**PROJET DU LOT 3E DE LA ZAC IVRY CONFLUENCES,  
IVRY-SUR-SEINE (94)**

**MEMOIRE EN REPONSE  
A L'AVIS DE LA MISSION REGIONALE D'AUTORITE ENVIRONNEMENTALE  
D'ILE-DE-FRANCE DU 21 JUIN 2019**

8 Juillet 2019

Carte de la soumission du projet au zonage PPRI - Source : Etude d'impact lot 3E, p55, ALTO STEP

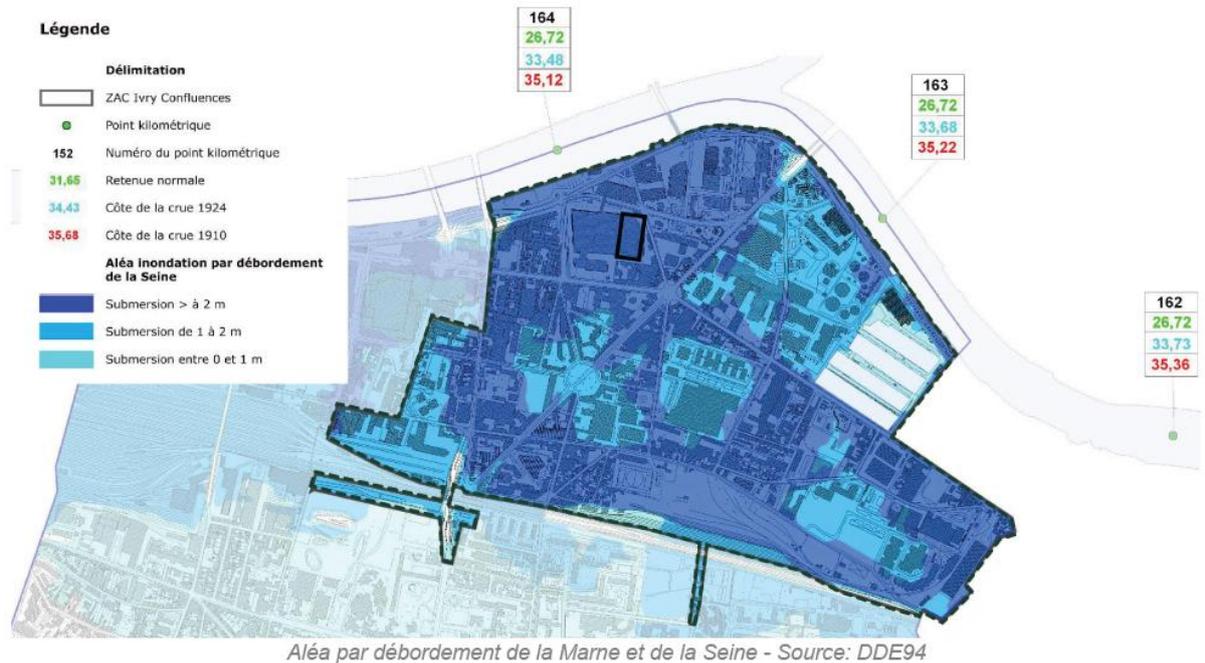
**Extrait p.8 :** « Toutefois, l'étude d'impact ne rappelle pas les principes du PPRI, alors que ces principes étaient rappelés dans l'étude d'impact du projet sur l'ilot 3H voisin ayant fait l'objet d'un avis de la MRAe rendu le 27 juin 2018 [...]

- de justifier le respect des principes directeurs du PPRI dans le projet ;
- de présenter l'articulation du projet avec le PGRI ;
- de présenter la gestion de crise de l'inondation par submersion.

La commune d'Ivry-sur-Seine est couverte par le Plan de Prévention du Risque Inondation (PPRI) de la Marne et de la Seine approuvé par arrêté préfectoral n°2007/4410 du 12 novembre 2007. D'après la carte du zonage du PPRI, le périmètre de projet est situé en zone bleue (centre urbain), il est soumis à l'aléa de submersion supérieure à 2m.

Pour chaque principe directeur du PPRi de la Marne et de la Seine sont associés des justifications faisant valoir leur respect par le projet :

- 1<sup>er</sup> principe : Ne pas augmenter significativement le nombre d'habitants dans les zones inondables soumises aux aléas forts et très forts.
  - ⇒ Les équipements publics et la résidence étudiante du lot 3E sont inscrits dans le programme global prévisionnel des constructions du dossier de création de la Zac Ivry Confluences et pris en compte dans l'étude d'impact de la Zac de 2010, lesquels ont été approuvés par arrêté préfectoral en 2010. Le groupe scolaire et l'équipement sportifs publics figurent au Programme des Equipements Publics approuvé par arrêté préfectoral en 2012.

Plan des territoires du bassin Seine Normandie à risque important d'inondation - Source : PGRI du bassin Seine Normandie

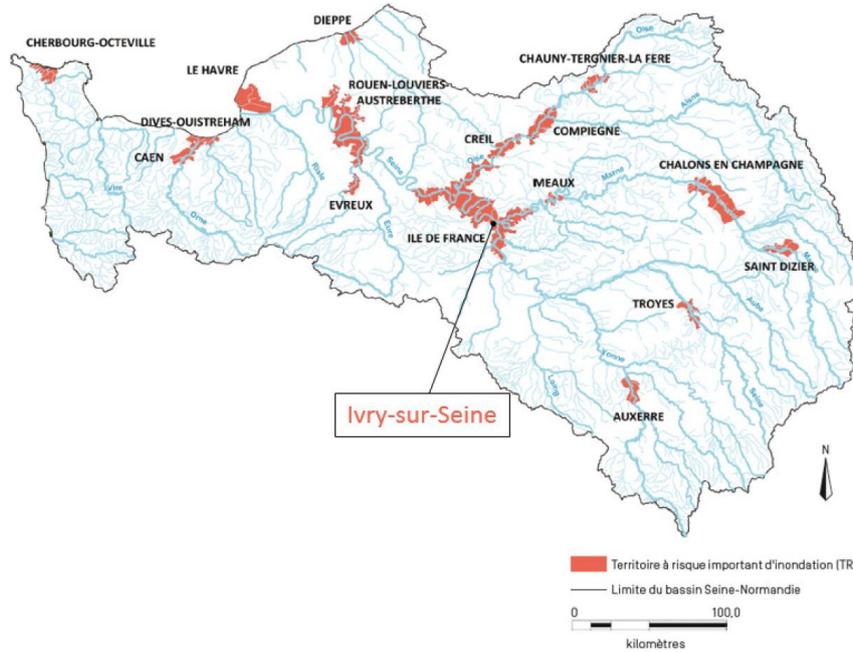
L'étude d'impact ne présente pas l'articulation du projet avec le plan de gestion des risques d'inondation (PGRI) 2016-2021 du bassin Seine Normandie, arrêté le 7 décembre 2015.

Les plans de prévention des risques d'inondation (PPRI) et des risques littoraux (PRRI), les décisions administratives dans le domaine de l'eau et les documents d'urbanisme (SDRIF, SCOT, et en l'absence de SCOT, les PLU, PLUi et cartes communales) doivent être compatibles avec les objectifs et dispositions du PGRI.

Le droit des sols de la commune d'Ivry-sur-Seine est régi par le Plan Local d'Urbanisme (PLU), approuvé le 26 mars 2019 et conforme, compte-tenu de sa postériorité, avec le PGRI Seine Normandie.

*Evacuation due la résidence étudiante, des locaux techniques et du gymnase - Source : Emmanuel - COLBOC*

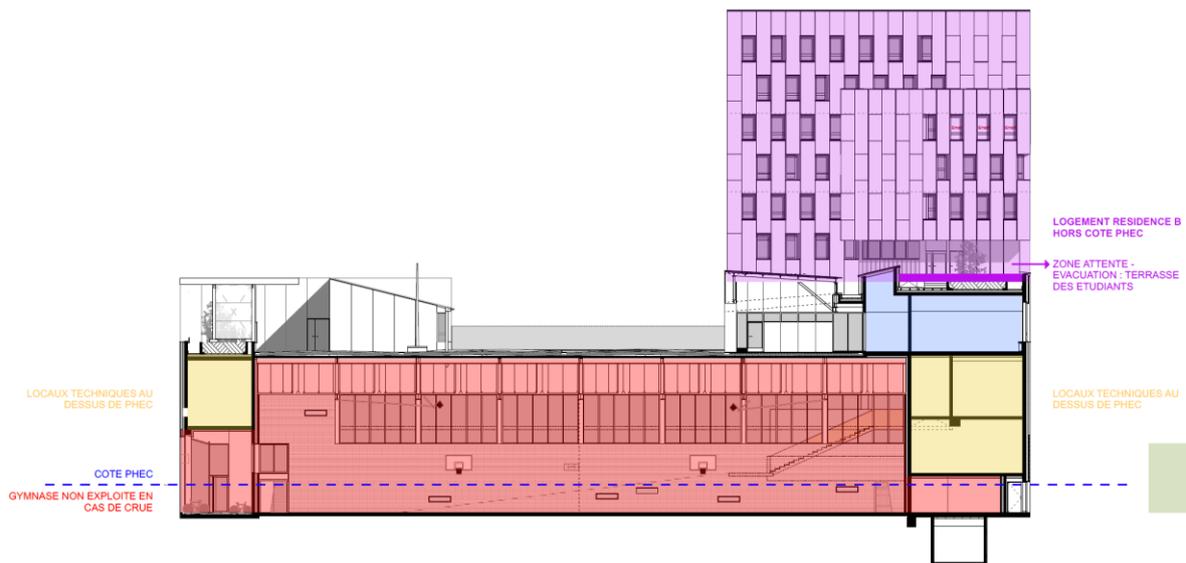
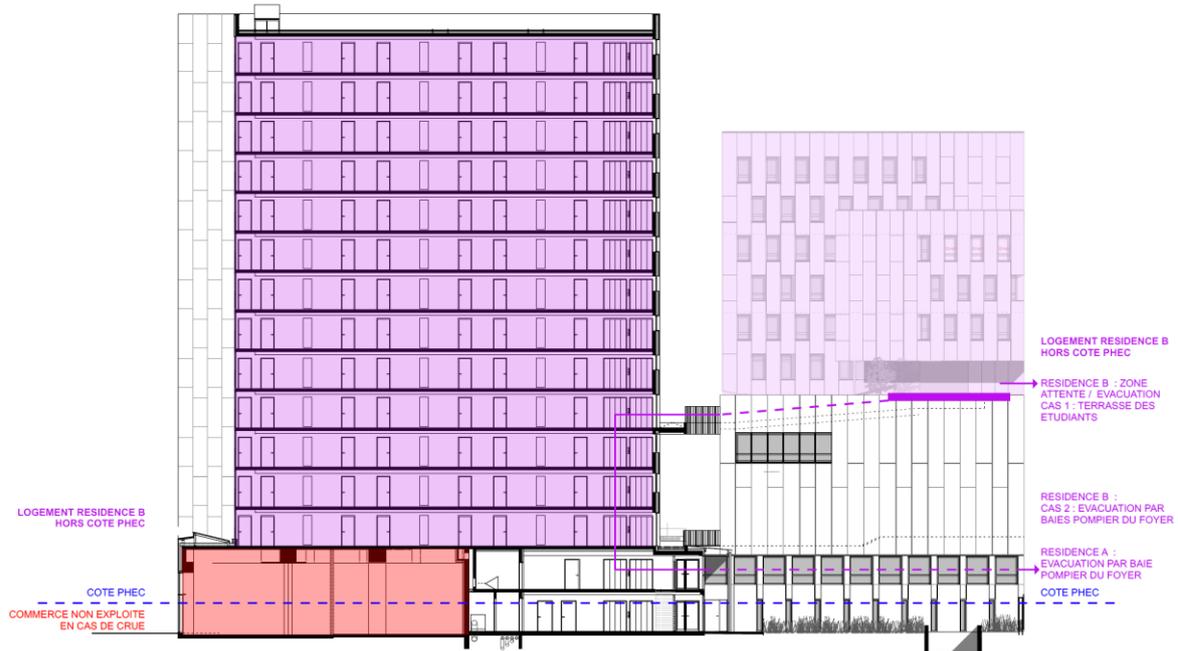
Le projet accueille les habitants de 280 logements en zone à aléas importants. L'étude d'impact ne comporte pas d'analyse sur la gestion de crise de l'inondation par submersion et sur la possibilité de maintenir ou non les habitants dans les immeubles en cas d'inondation du site, et dans quelles conditions.

### La résidence étudiante :

- Pour le bâtiment A en R+13, l'évacuation se fera par l'ouvrant pompiers du foyer. Le niveau mezzanine, situé au-dessus de la côte des PHEC, ne disposant pas d'ouvrant, sera également évacué via la baie pompier du foyer.
- Pour le bâtiment B en R+11, l'évacuation est rendue possible via :
  - o l'accès au bâtiment A et l'évacuation par la baie pompier du foyer ;
  - o l'accès à la toiture terrasse végétalisée située en R+4, toit de l'école maternelle, sécurisée et hors d'eau.

### Le gymnase, le commerce :

Situés en rez-de-chaussée et ne bénéficiant pas d'ouvrants, le gymnase et le commerce seront évacués soit évacués par les ouvrants des salles de cours situées en R+1 du groupe scolaire, soit par la baie pompier du foyer du bâtiment A de la résidence étudiante.

Plan masse de la surface végétalisée pondérée - Source : -Emmanuelle Colboc & Associés

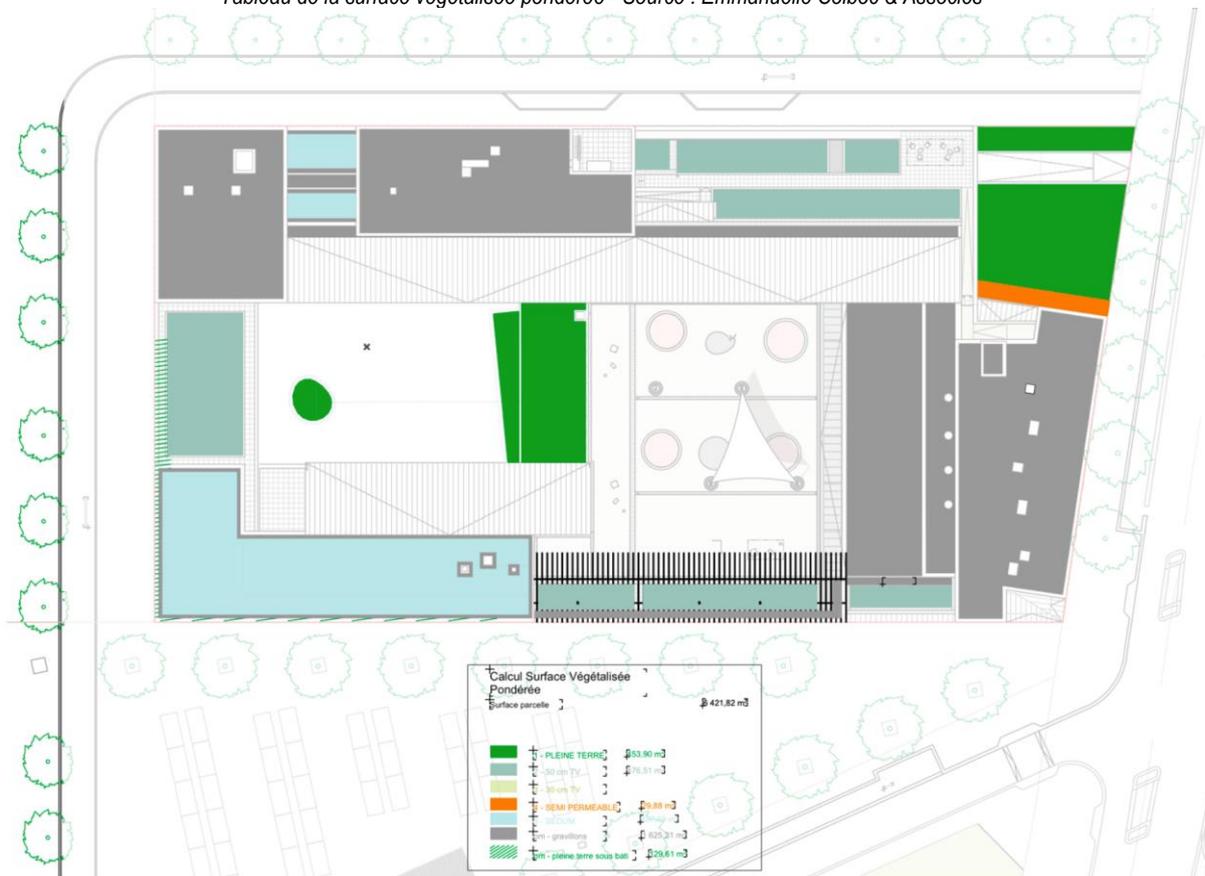
**Extrait p.11 :** « L'étude d'impact (p 130) comporte un tableau de calcul de cette surface, mais n'explique pas la méthode de calcul utilisée. La notion de « pleine terre » n'est pas précisée (il ne s'agit pas, au vu des plans, de terrain naturel) et le coefficient 1,5 affecté aux espaces de « pleine terre » en amplifie l'importance par rapport à la réalité physique.

La méthode de calcul utilisée de la Surface Végétalisée Pondérée et la notion de pleine terre appliquée font référence aux modalités en vigueur au sein du règlement modifié du PLU d'Ivry-sur-Seine du 26 mars 2019.

La 5<sup>ème</sup> modification du PLU d'Ivry a conduit à modifier l'article 13 qui vise **une surface végétale pondérée minimale de 15% pour les services publics ou d'intérêt collectif (équipements publics et résidence étudiante). Le projet répond à ce coefficient de végétalisation.**

Il est à noter que la surface plantée à RDC de 129 m<sup>2</sup> n'est pas comptabilisée dans le calcul réglementaire puisque cette surface est couverte.
